福島第一原子力発電所

新耐震指針に照らした耐震安全性評価（中間報告） - 建物・構築物 - （コメント回答）

平成21年7月15日
東京電力株式会社

【コメント回答】 入力地震動評価法の妥当性確認について

図3-4 地盤の最大応答加速度分布

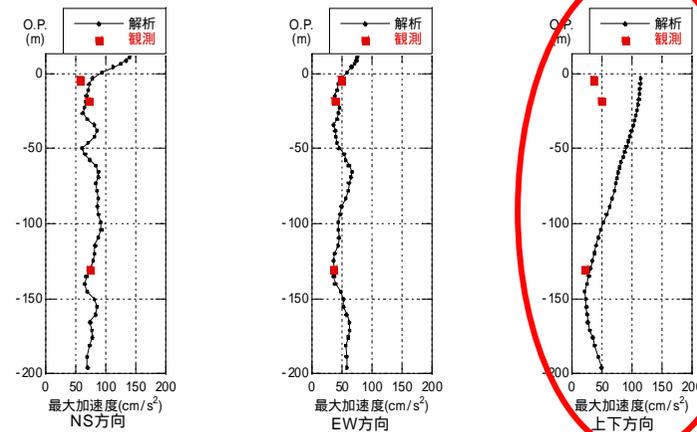
上下方向の入力動評価について、この結果では妥当な評価結果とは言えない。また、データ数が少ないためもっと充実させるべき。

NS方向、EW方向とも観測波の最大応答にほぼ対応、上下方向は保守的な値となる
 耐震安全性評価に用いる入力地震動の算定に際し、妥当なことを確認した

参図 - 1 弾性設計用地震動Sdの年超過確率

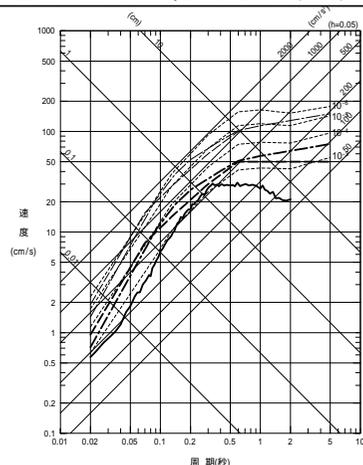
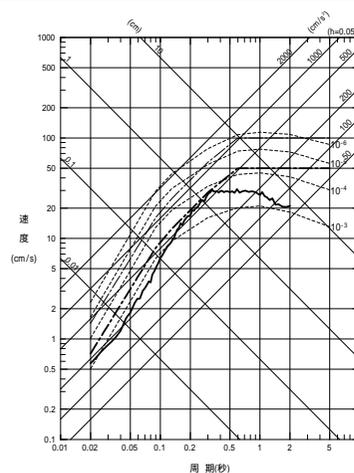
- 敷地ごとに震源を特定して策定する地震動と、震源を特定せず策定する地震動とで、異なる一様ハザードスペクトルとの比較をしているが、一様ハザードスペクトルは敷地ごとにひとつ求まるものではないのか。
- この図に示されているS1-Dは、他のスペクトルと同じくターゲットスペクトルで記載すべきではないか。

敷地ごとに震源を特定して策定する地震動については、日本原子力学会(2007)の方法に基づき試算した敷地における地震動の一樣ハザードスペクトルと比較しているが、震源を特定せず策定する地震動については、同方法に基づき試算した敷地における内陸地殻内地震の領域震源モデルによる地震動の一樣ハザードスペクトルと比較している。

したがって、震源を特定せず策定する地震動に対する一樣ハザードスペクトルは、内陸地殻内における震源断層を対象としたものである必要がある。このため、本検討においては、内陸地殻内地震の領域震源モデルによる地震動の一樣ハザードスペクトルと比較している(図 -1, 図 -2)。
